Техническое сообщение № 2014-01

ТЕМА: Изменение конструкции картриджа трехходового клапана на котлы BAXI: ECO Four, ECO-3 Compact, ECO-3, LUNA-3, LUNA-3 Comfort.

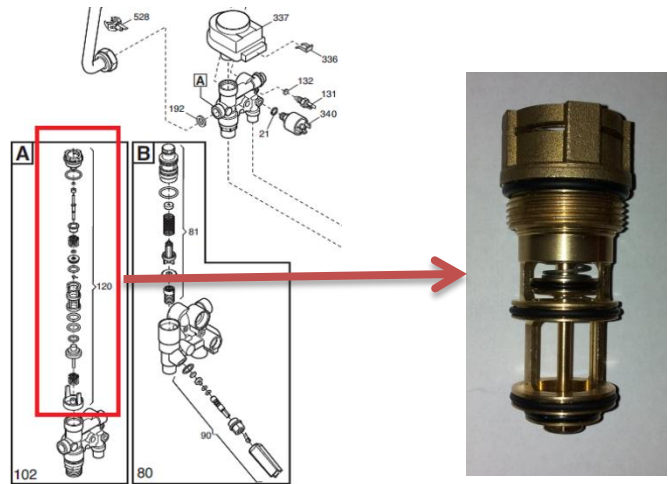
Информируем Вас, что с целью повышения надёжности была изменена конструкция картриджа 3-х ходового клапана – композитная рамка заменена на латунную. Данная деталь устанавливается серийно на котлы BAXI начиная с 21-й недели 2013 года.

711356900 Картридж трехходового клапана с цельноточёной латунной рамкой.

Устанавливается вместо арт. 627880 и арт. 626710 на котлах BAXI: ECO Four, ECO-3 Compact, ECO-3, LUNA-3, LUNA-3 Comfort с байпасной линией, проходящей через вторичный теплообменник. На котлы старых серий, где байпасная линия проходила через отдельную трубку, данная з/ч не подходит.
